改善箇所説明図

不 具 合 発 生 箇 所

電動式パワーステアリング
制御用コンピュータ

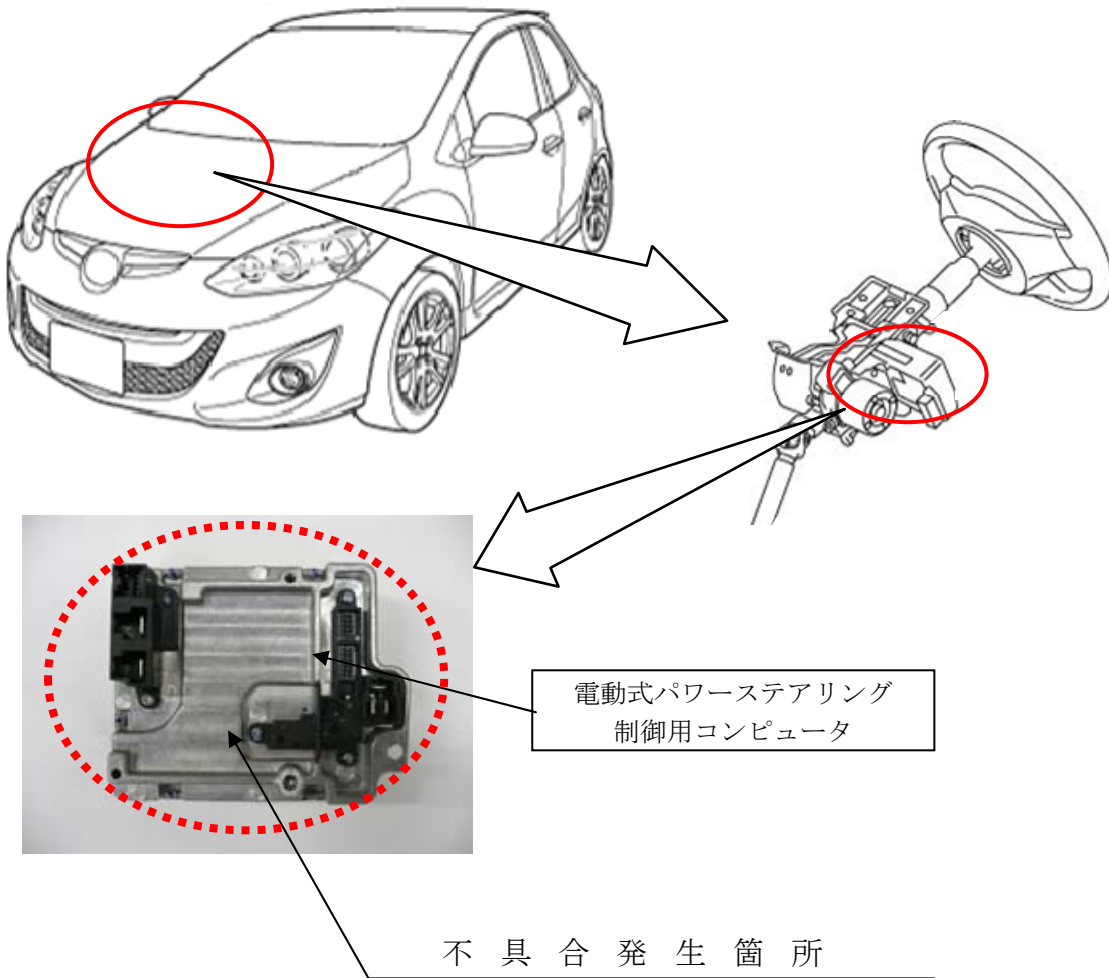
アイドリングストップ（i-stop）仕様車において、電動式パワーステアリング制御用コンピュータのプログラムが不適切なため、アイドリングストップ状態からエンジンが自動で再始動した後に、まれにパワステ機能が作動しないことがあり、ハンドル操作力が増大するおそれがある。

全車両、電動式パワーステアリング制御用コンピュータのプログラムを書き換える。
若しくは、当該制御用コンピュータを対策品に交換する。

識別：ステアリングコラムのラベルに黄ペンを塗布する。
